第七章 環境保護對策之檢討及修正，或綜合環境管理計畫之檢討及修正

7.1 綜合環境管理計畫之檢討及修正

圖 7-2 屋頂太陽能板設置圖

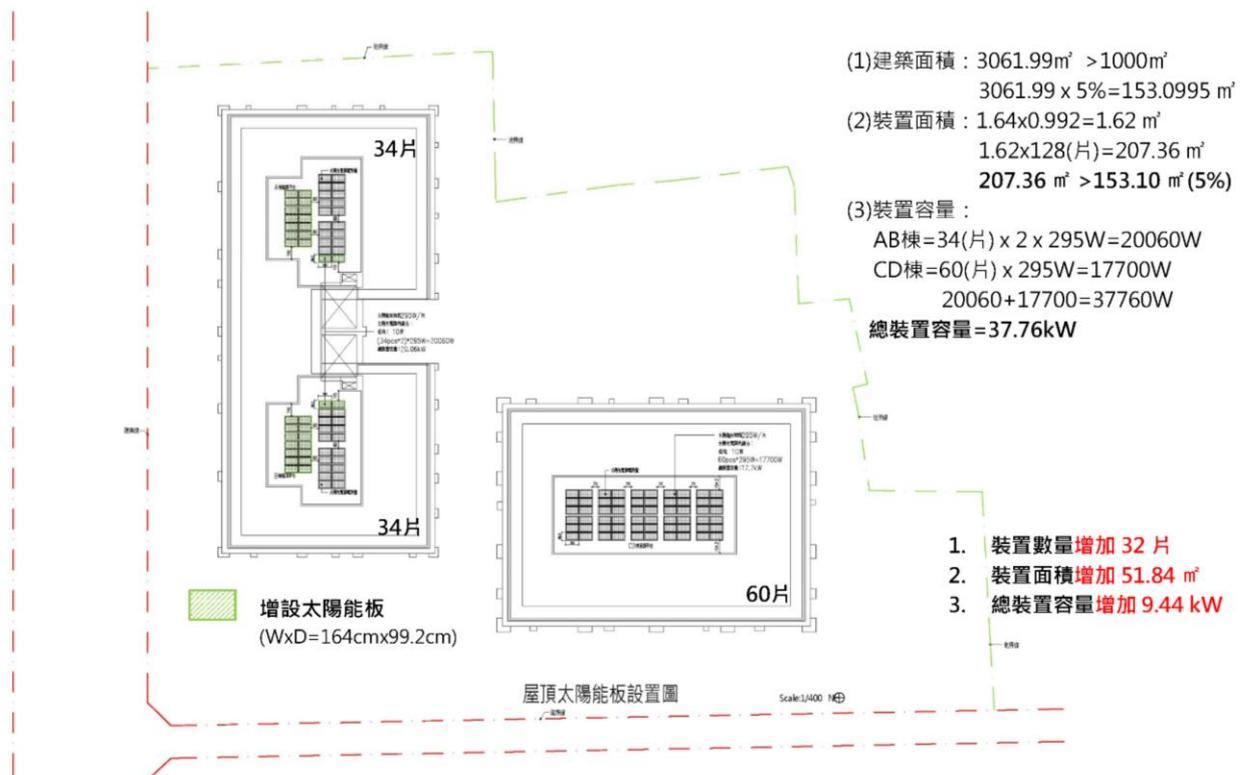
1. 喬木以單一主幹為主，其明顯直立生長到一定高度才分支。
2. 本案地面層喬木皆有設置地下支架作為輔助支撐，植物多以原生種、多年生且耐陰等物種，適地適種、自行繁衍輪替，配合滴灌系統規劃分時分區澆灌，可減少養護、澆灌的需求。
3. 設置電動機車充電座 161 席。
4. 太陽能光電板原設置 155.52 m²，增設 51.84 m² (約 32 片)，共 207.36 m²，如圖 7-2。
5. 綠建築標章由銀級提升為黃金級，如表 7-2、表 7-3。
6. 提升基地綠化 CO₂ 固定量，可增加 119,815kg
 - (1) 增加 6 株大型喬木。
 - (2) 調整合理樹間距，增加綠覆有效面積。
7. 公共空間電力設備部分，承諾採用高效能照明設備及高效能空調設備。
